旌德县城乡供水一体化工程-水厂设备采购安装项目答疑公告

现就旌德县城乡供水一体化工程-水厂设备采购安装项目（项目编号：HXJY1110001036900001）招标文件作出如下回复：

图3设计图纸叠合池设计总说明及一体化净水器网格大样图截图
(以白地镇供水改扩建工程清单为例)

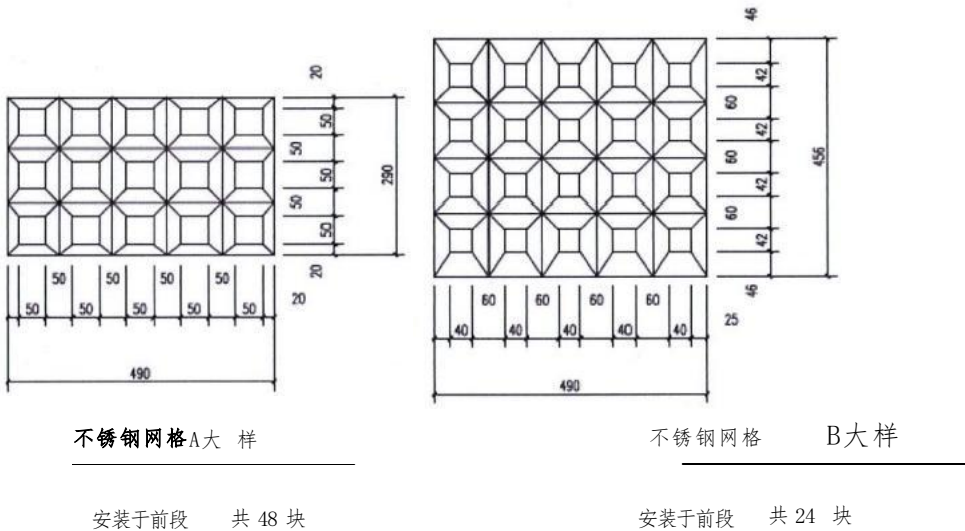
提问 20、关于集成式模块化净水池絮凝网络的描述存在差异，具体如下：

(3) 设计图纸叠合池设计总说明(图纸编号：给水-01)及一体化净水器大样图(图纸编号：给水-07)中显示，“絮凝采用斗状网格反应装置”。

上述文件从材料规格、加工工艺及结构形式三个维度进行表述，存在技术参数与构造形式不一致，请贵方确认如下事宜：

(1) 本项目集成式模块化净水池絮凝网络的具体构造形式(不锈钢方管叠焊/斗状网格反应装置)及是否允许中标方在满足水处理工艺要求的前提下进行优化设计；

(2) 若需按既定技术标准实施，请提供统一的构造图纸或技术规范，明确 材料类型 (不锈钢钢板/不锈钢方管)、规格、焊接工艺及装配要求等关键参数。

回复 20：允许，在满足处理工艺要求的前提下，材质不低于相关设计材料要求等级。

回复 20：此项技术规范与图纸不符的，请参照设计图纸。
